改善箇所説明図④

改善内容

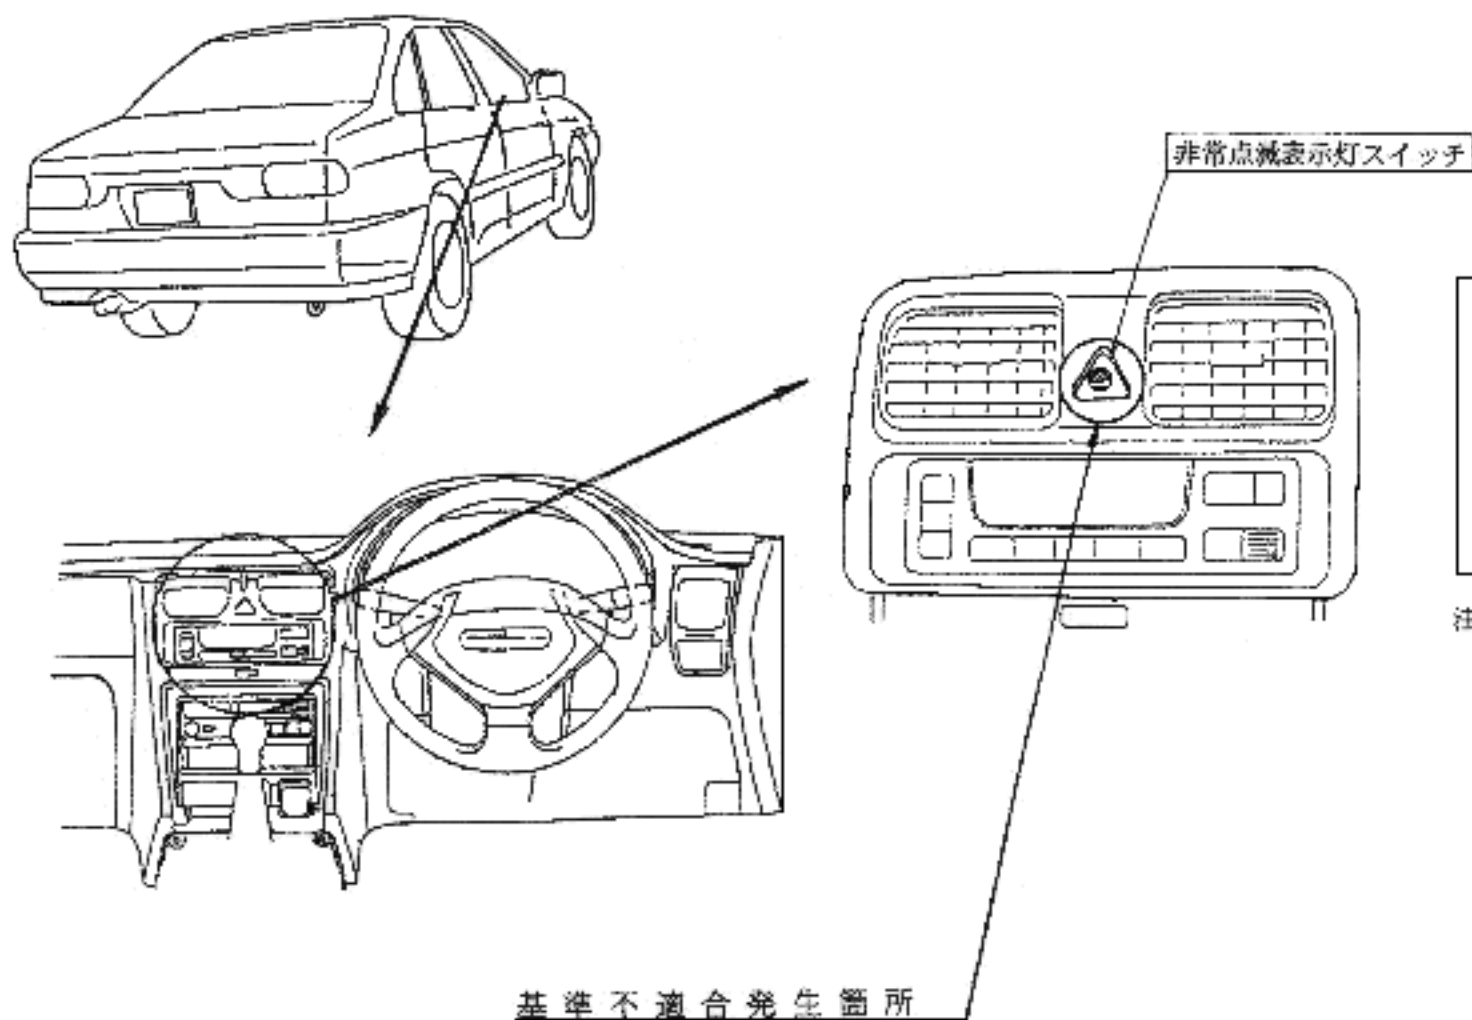
非常点滅表示灯のスイッチに製造不良のものがあ、当該スイッチをオフにした時、完全に戻らなくなる場合があり、最悪の場合、非常点滅表示灯が点滅し続けるか、方向指示器が点滅しなくなるおそれがある。

全車両、スイッチを改善品と交換する。

識別：運転席側ドアストッパの取付金具部に白又は青色ペイントを塗布する。

注：□ は交換部品を示す。
